**Table GIRT de l'unité d'aménagement (UA) 111-61
Fiche – Évaluation des solutions possibles
aux préoccupations - PAFIO**

3. LOCALISATION DE LA PRÉOCCUPATION	
Situer brièvement le territoire concerné par la préoccupation :	
UA 111-61, ACJAS_CR_4267, ACJAS_CR_4266, ACJAS_CR_4265, ACJAS_CR_4264, ACJAS_CP_7973 et ACJAS_CR_4269	
Carte jointe : Oui <input checked="" type="checkbox"/> Non <input type="checkbox"/>

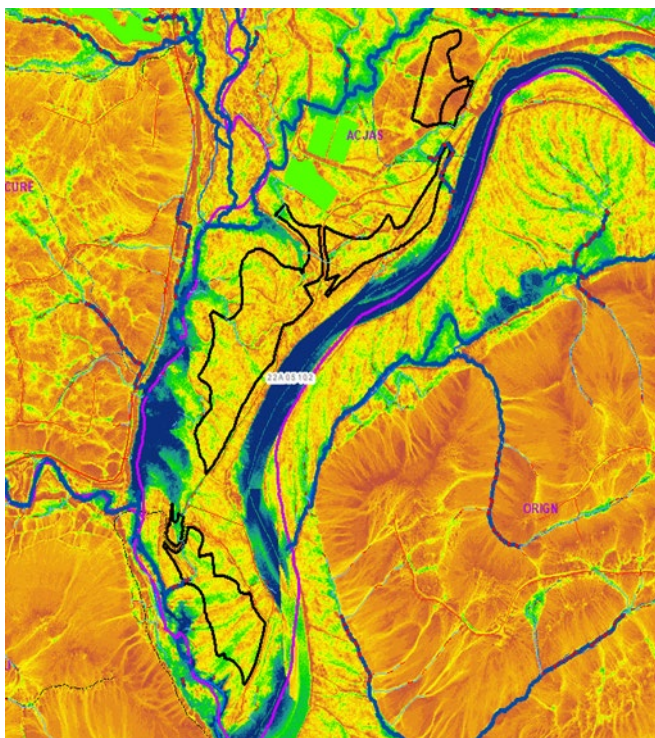
- Lors de crue importante, il est très fréquent que cette zone soit complètement inondée;
- Secteurs avec drainage 4 (imparfait), présence d'endroits plus humides;
- Le chemin étant sectionné et que la construction d'un nouveau chemin demanderait une dérogation au RADF (20m d'un cours d'eau et 60m d'une rivière à saumon);
- Le secteur est visé en partie par la protection de lacs et étangs de la TGIRT;
- Le polygone est dans une zone d'érosion de la rivière à saumon;
- C'est un endroit très fréquenté;

La solution proposée est de reporter le secteur en attendant la réalisation de l'exercice sur les superficies ENCLAVÉES non ou difficilement récoltables. Cet exercice est en lien avec le prochain calcul de possibilité forestière.

La mesure d'harmonisation ne s'applique pas pour les blocs plus au nord : ACJAS_CR_4269 et ACJAS_CR_7973

La solution potentielle proposée par le ministère est celle préconisée par la Table.

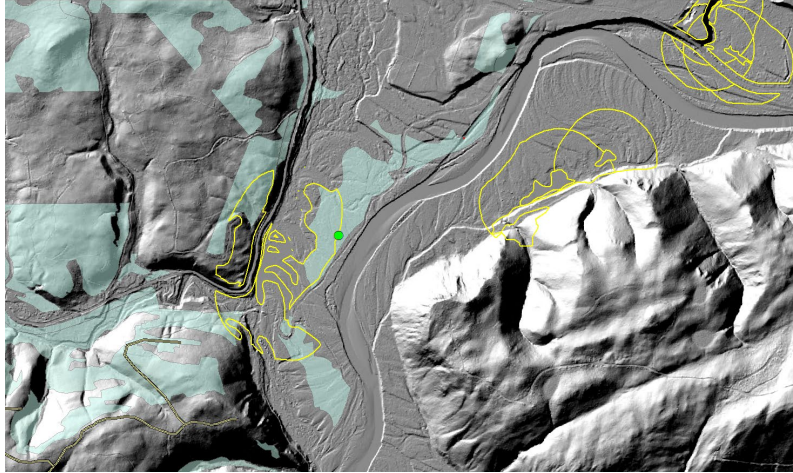
Secteurs avec drainage 4 (imparfait), présence d'endroits plus humides.
